Dohoda o narovnání ke Smlouvě o dílo

„II/110 Benešov dopravní
opatření u nádraží“

DOHODU O NAROVNÁNÍ

Benešov, dopravní opatření u nádraží – ZBV 1 Fotodokumentace

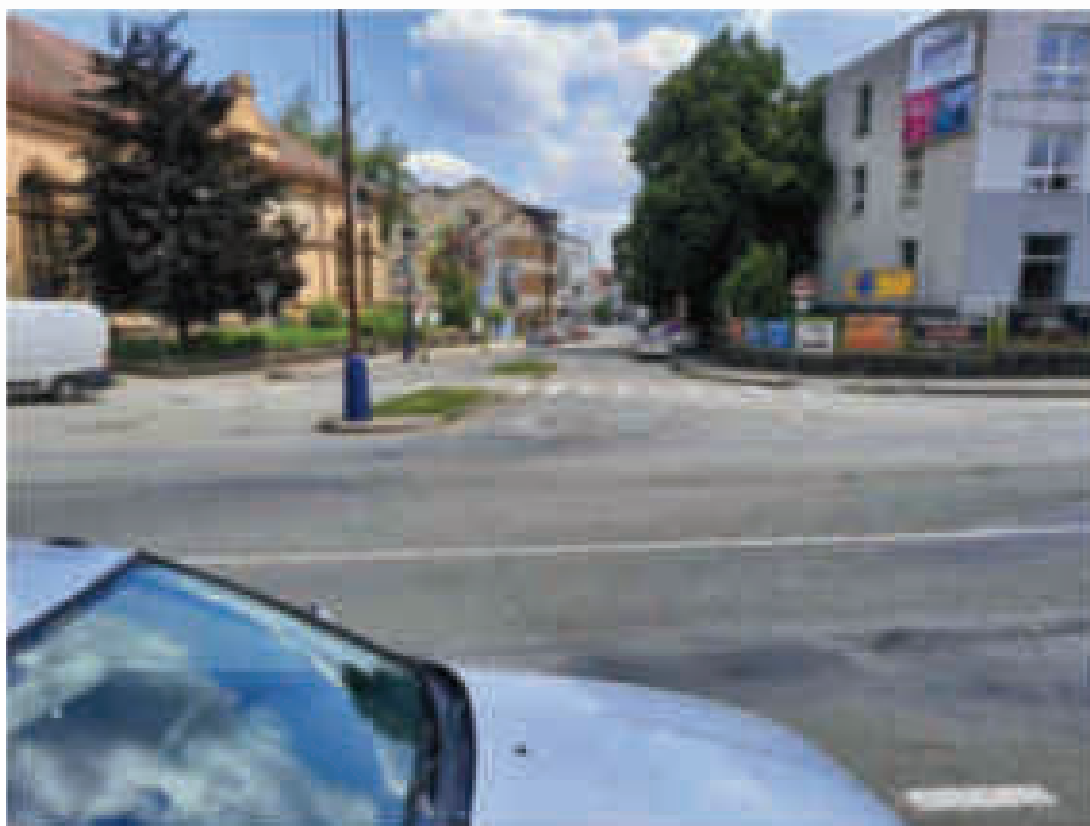
Sloupy veřejného osvětlení před zahájením prací

palisāda OP5 min dēlka 1,0m

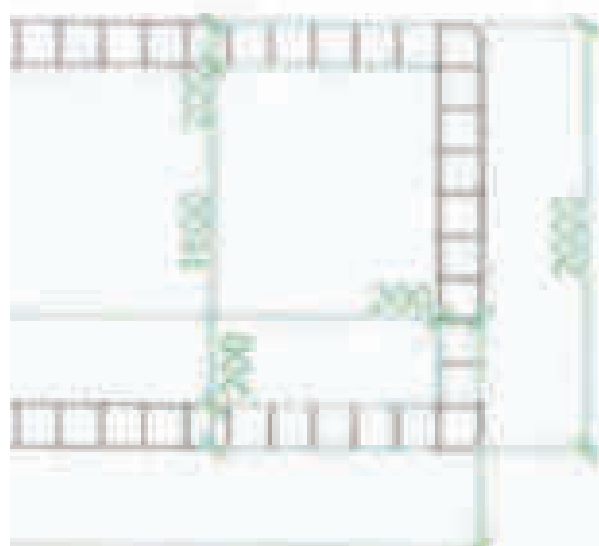
- ponechání vzrostlých lip v přednádražním prostoru a z toho vyplývající změny úpravy přednádražního prostoru – nové kamenné palisády kolem lip
